## შპს „უნივერსალ ენერჯი ქორფორეიშნ“

ნატანები 3 ჰესის მშენებლობის და ექსპლუატაციის პროექტის  
ექსპლუატაციის პირობების ცვლილების

სკრინინგის ანგარიში

საქართველოს გარემოს დაცვისა და სოფლის მეურნეობის სამინისტროს შენიშვნებზე რეაგირება.

ნახაზი 3-2 საპროექტო სანაკაროს გეგმა

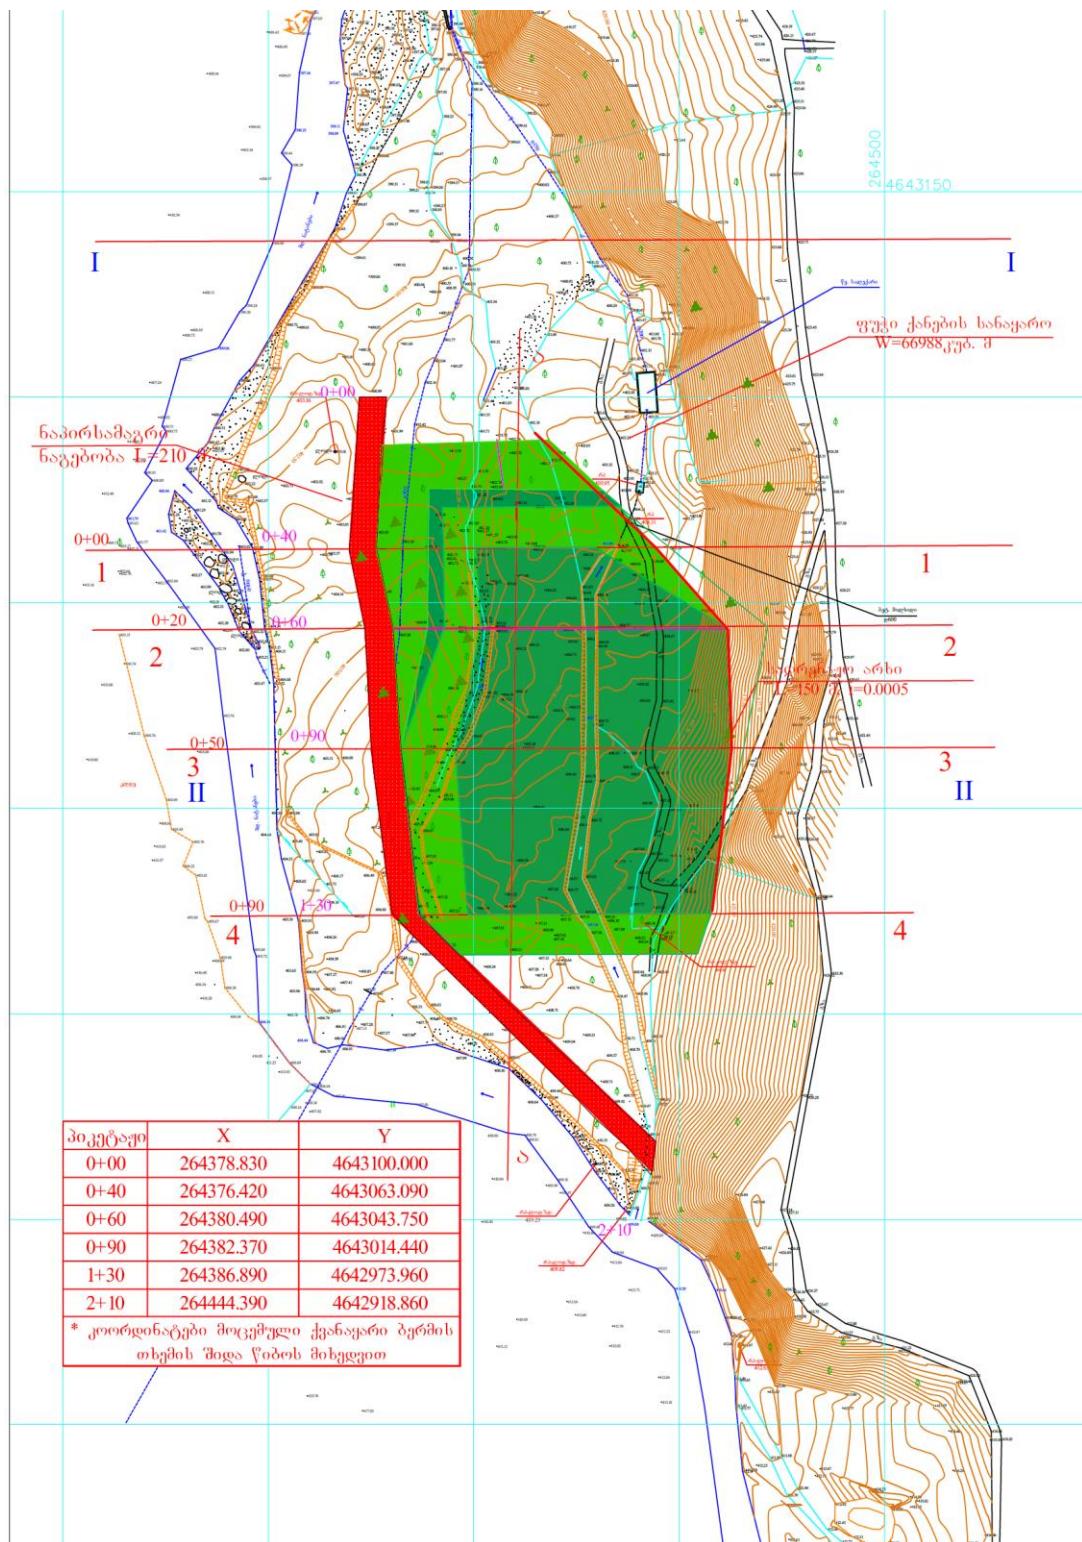
2.	<p>წარმოდგენილი არ არის ინფორმაცია ფუჭი ქანების დასაწყობების ტექნიკური გადაწყვეტის შესახებ, ასევე, დასაზუსტებელია გაანგარიშების მეთოდოლოგია, რომლის მიხედვითაც დადგინდა, რომ სანაყაროსთვის შერჩეული მიწის ნაკვეთის ფართობი საკმარისია 107 189 მ³ მოცულობის მქონე ფუჭი ქანების განთავსებისთვის;</p>	<p>ფუჭი ქანების დასაწყობების აღწერა მოცემულია სკრინინგის ანგარიშის 3.2.1 თავში. კერძოდ: დეტალურად (კვეთების მიხედვით აღწერილია სანაყაროს გეომეტრიული ზომები, მოსაწყობი ტერასების რაოდენობა და მათი ზომები). სანაყაროს ფერდობის დახროლობის სიდიდეების და მისი სიმაღლითი ნიშნულები, გარდა ამისა ამავე თავის ცხრილ 4-ში აჭრერილი სანაყაროს მოწყობის ტექნოლოგის (ის, რომ თუ როგორ უნდა მოხდეს შრეების დატკეპნა). სანაყაროს მოცულობა, ისევე როგორ ნებისმიერი საინჟინრო ნაგებობის მოცულობა დაგინდება მუშა ნახაზების მიხედვით, კერძოდ დაგეგმილი ნაგებობის განივი და გრძივი პროფილების მიხედვით, რაც დეტალურად მოცემული დანართში (ნახ. გ-1, კ-1, კ-3, კ-4, და კ-5)</p>

6. წარმოდგენილი ჟერ ფაილების ელექტრონულად გადამოწმების შედეგად, დადგინდა, რომ ექსპლუატაციის პირობების ცვლილების ფარგლებში სანაყაროს მოწყობა დაგეგმილია მდ. ნატანების ნაპირთან. შესაბამისად, დაზუსტებული უნდა იქნეს მანძილი სანაყაროს ტერიტორიიდან მდინარემდე, ასევე, გათვალისწინებული უნდა იყოს „წყალდაცვითი ზოლის შესახებ ტექნიკური რეგლამენტის დამტკიცების თაობაზე“ საქართველოს მთავრობის 2013 წლის 15 დეკემბრის დადგენილების მოთხოვნები	შენიშვნა გათვალისწინებულია, იხ. წინამდებარე სკრინინგის ანგარიში

ნახაზი 5 სადორენაჟო არხის ჭრილი

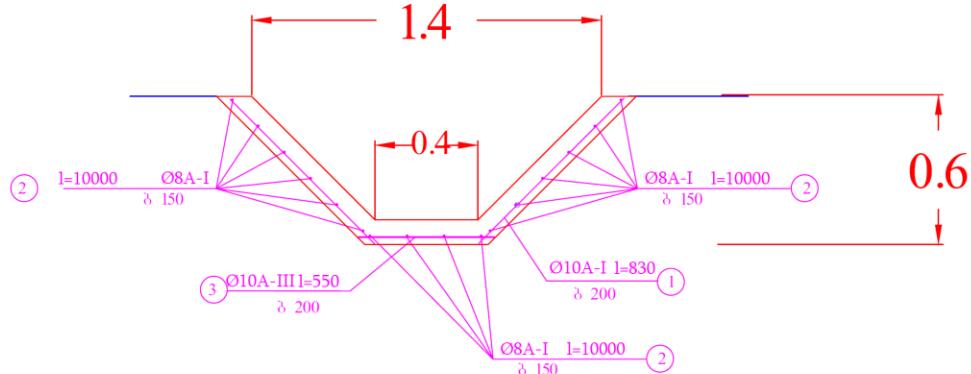
11	სკრინინგის განცხადების მიხედვით, სანაყაროს კიდეზე მოეწყობა სადრენაჟო რკინაბეტონის არხი, რომლის სიგანე დაზუსტებული არ არის;	სადრენაჟო არხის სიგანე, სიმაღლე და მისი მოწყობის დეტალური მოცულობათა უწყისი მოცემული ნახ. კ-6-ში.
12	წარმოდგენილი არ არის ნაპირსამაგრი ბერმის განივი და გრძივი პროფილები	ნაპირსამაგრი ნაგებობის განივი და გრძივი პროფილები მოცემული წარმოდგენილი დანართის კ-1, კ-2, კ-3, კ-4, და კ-5 ნახაზებზე.
13	მითითებული არ არის მეთოდოლოგია, რის საფუძველზეც მოხდა ნაპირსამაგრი ნაგებობის ტიპის, გაბარიტების და სხვა პარამეტრების შერჩევა;	ნაპირსამაგრი ნაგებობის პარამეტრების ერთ-ერთი განსმაღრელი პარამეტრების მდინარის საინჟინრო-ჰიდროლოგიური მონაცემები, რომელიც დატალურად მოცემულია სკრინინგის ანგარიშის (3.2.2. თავი), სადაც განმარტებული, რის საფუძველზე დადგინდა ნაგებობის თხემისა და მისი მირის სიდიდეები. დამცავი ნაგებობის სხვა დანარჩენი მონაცენები აღებულია საქართველოში მოქმედი ნორმატიული დაკუმნეტების მიხედვით, რომლის აღწერა და განმარტება არ შედის პროექტის შემადგენლობაში .
